En el presente informe se denuncian seis zonas de grave riesgo para la Seguridad Vial de los ciudadanos en la carretera CL-527 competencia de la Junta de Castilla y León, localizándose, en tres kilómetros, más de 20 infracciones al Reglamento General de Circulación y otras normas complementarias (Dpto. Seguridad Vial).

Expediente_D_062_2012

[INFORME DENUNCIA CARRETERA CL-527]

La siguiente imagen muestra la localización anterior del panel S-500 (flecha discontinua) y al actual (flecha continua).

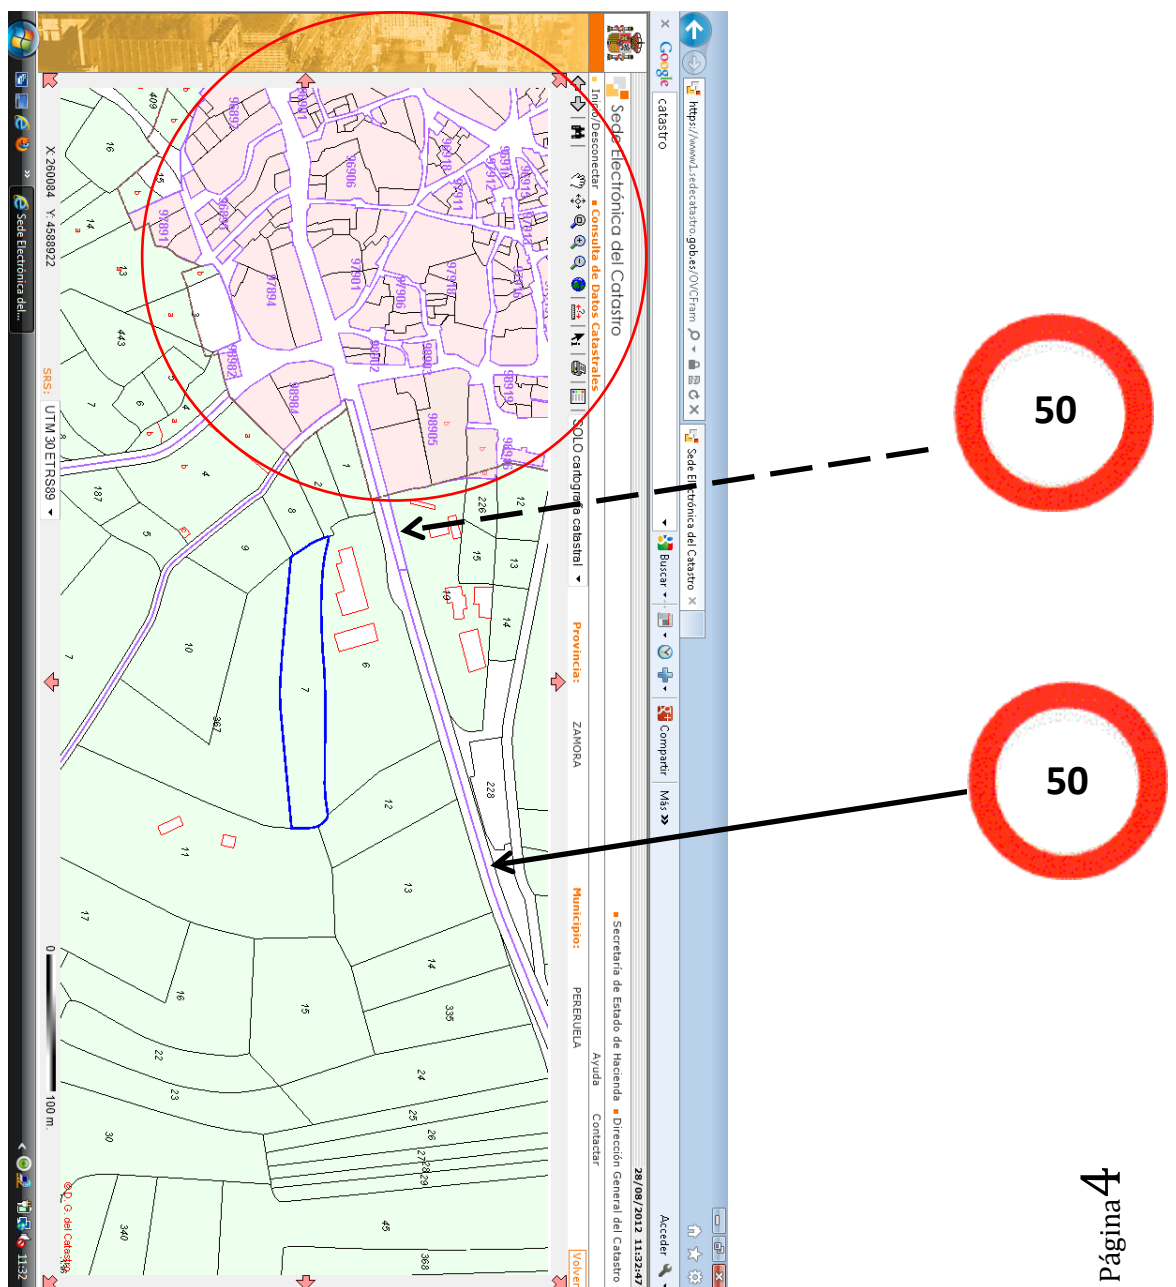
Si analizamos el estudio catastral de la localidad de Pereruela, podemos localizar que la señal S-500 y S-510 de entrada y fin de poblado, ha sido desplazada de su ubicación primitiva y coincidente con la zona urbana, hasta la actual ubicación, próxima al PK 15+150.

En base a este desplazamiento, ha sido modificada la velocidad genérica de la vía de 80 km/h a la específica de 50 km/h con antelación a la prescrita por el lógico y funcional diseño de la carretera, no siendo coincidente con las instrucciones de las normas técnicas y la localización del tramo urbano que comienza en el PK 15+300 aproximadamente.

No existe tampoco peligro asociado a esta reducción específica de velocidad, y en caso que lo hubiera, debería de haberse señalizado con el criterio técnico y legal de compartir poste una señal de peligro (P) con la limitación de velocidad (R-301) según el RD 1428/03 en su artículo 153, por lo que queda fuera de aplicación la reducción específica a 50 km/h con más de 150 metros de antelación, perjudicando la seguridad jurídica de los conductores y la credibilidad de la señalización vertical, por decisiones técnicamente incorrectas.

FIGURA 7.13. CONEXIONES ESPECÍFICAS DE LAS VÍAS DE SERVICIO CON LAS CARRETERAS DE CLASE C-100 Y C-80 CON IMD < 5000

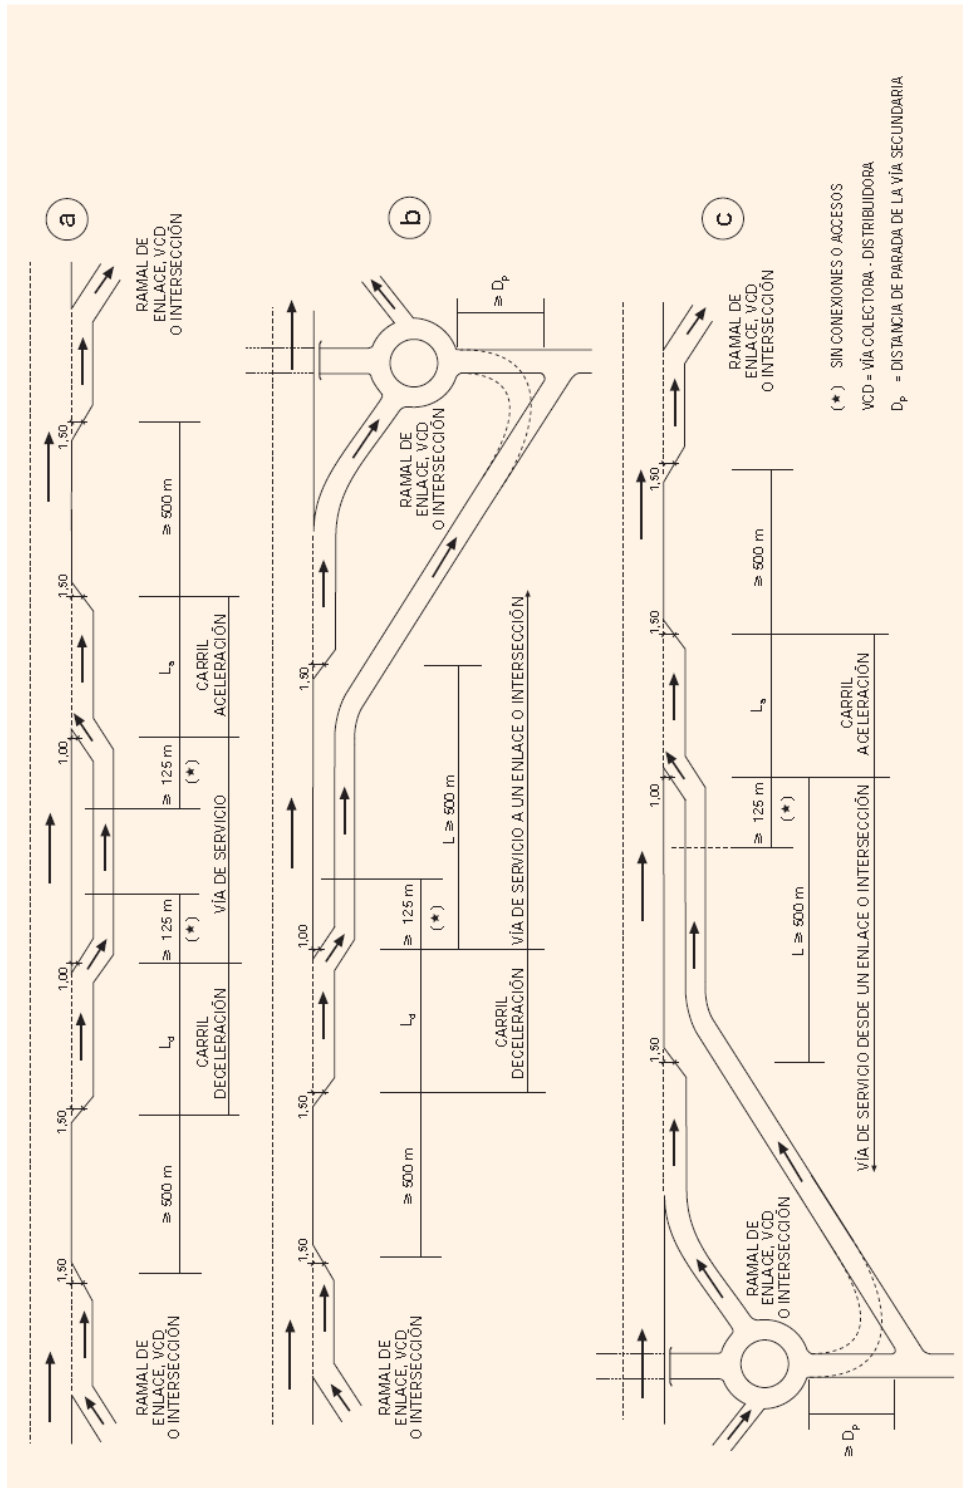
Las conexiones específicas de las vías de servicio con las carreteras C-100 y C-80 cumplirán las siguientes condiciones (véase Anexo II del presente documento):

- ✓ *La distancia (figura 7.13 a) entre la sección característica final del carril de aceleración de un ramal de intersección, enlace o vía colectora-distribuidora o acceso de vía de servicio y la sección característica inicial del carril de deceleración de una vía de servicio posterior será como mínimo de quinientos metros (500 m).*
- ✓ *La distancia (figura 7.13 a) entre la sección característica final del carril de aceleración de una vía de servicio y la sección característica inicial del carril de deceleración de un*

- ramal de enlace, intersección o vía colectora-distribuidora o acceso a vía de servicio posterior será como mínimo de quinientos metros (500 m).*
- ✓ *La distancia (figura 7.13 b) entre la sección característica final del carril de deceleración de una vía de servicio y la sección característica inicial del carril de deceleración del ramal de un enlace, intersección o vía colectora-distribuidora o acceso a vía de servicio posterior será como mínimo de quinientos metros (500 m).*

- ✓ *La distancia (figura 7.13 c) entre la sección característica final del carril de aceleración de un ramal de enlace, intersección o vía colectora-distribuidora o acceso de vía de servicio y la sección característica inicial del carril de aceleración de una vía de servicio posterior será como mínimo de quinientos metros (500 m).*

Fotografía 1. Panorámica. Situación que presenta el acceso al centro hípico.

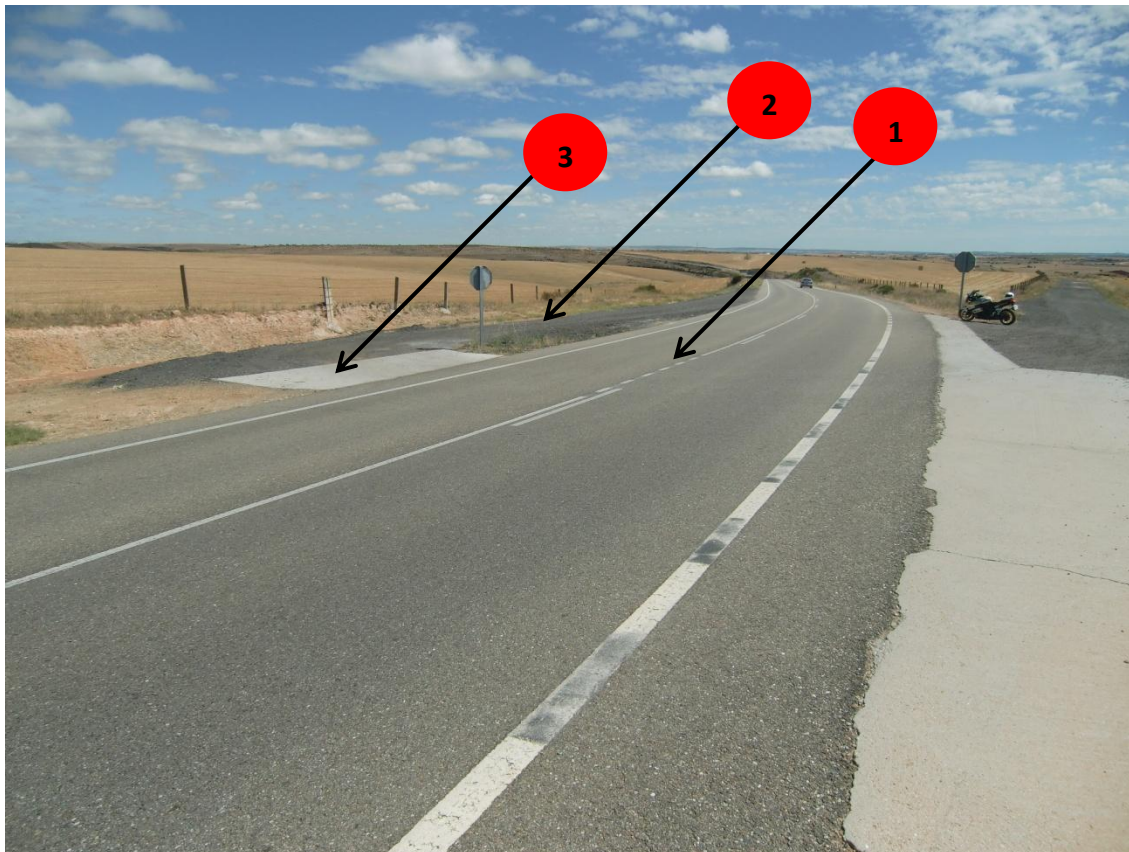
Descripción: Fotografía orientada sentido Zamora. La situación se localiza en una curva con cambio de rasante de reducida visibilidad que no se aprecia en la imagen por encontrarse orientada en el sentido referenciado.

1. Modificación de la marca vial regulada en el artículo 167 a) del Reglamento General de Circulación.
2. Acceso con presencia de áridos al no encontrarse asfaltado, simulando esta última condición cambio de uniformidad del firme).
3. Nuevo cambio de uniformidad del firme en zona de detención y aceleración posterior (cemento).
4. Incumplimiento del anexo II referenciado en el presente documento.
